USŁUGA OŚWIETLENIOWA O PODWYŻSZONYM STANDARDZIE NA TERENIE GMINY SUCHEDNIÓW

PYTANIA I ODPOWIEDZI DOTYCZĄCE POSTĘPOWANIA:

Dotyczy: zamówienia publicznego pn. „ Usługa oświetleniowa o podwyższonym standardzie na terenie Gminy Suchedniów”
Nr sprawy: BI -UOOPS – 2014/2021

Schemat zasilania szafki oświetleniowej kablowej SOK z 3-f układem pomiarowym

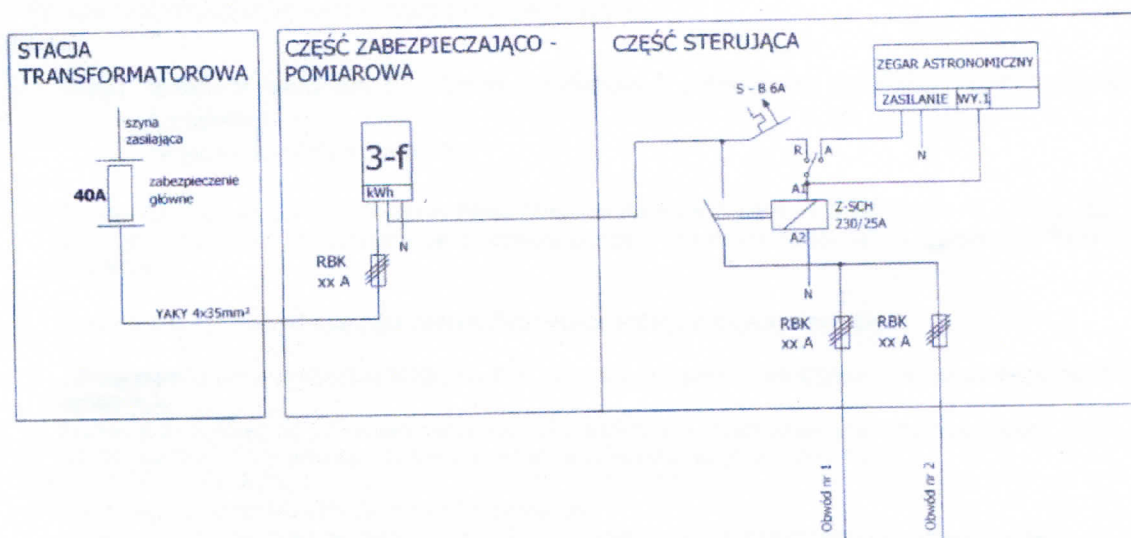
Prosimy o wyjaśnienie, czy powyższy zapis jest równoznaczny z rozliczeniem kosztorysem powykonawczym lub stawkami ryczałtowymi za konkretne czynności (np. za wymianę źródła światła)?
3. W jaki sposób powinna zostać obliczona cena oferty, którą należy podać w kwotach ryczałtowych za miesiąc (należy w niej uwzględnić zarówno świadczenie usług, jak i modernizację) i jest ona nazmienna przez cały okres trwania umowy, jeśli z powyższego zapisu wynika, że faktura VAT będzie obejmowała faktycznie wykonane usługi?
4. Prosimy o udostępnienie schematu szaf sterująco-pomiarowych w skrzynkach wolnostojących na fundamentach prefabrykowanych
5. Przedmiar robót dotyczy tylko adaptacji oświetlenia – prosimy o udostępnienie przedmiaru robót zawierającego także pozostały zakres prac.

Ad. 4 –
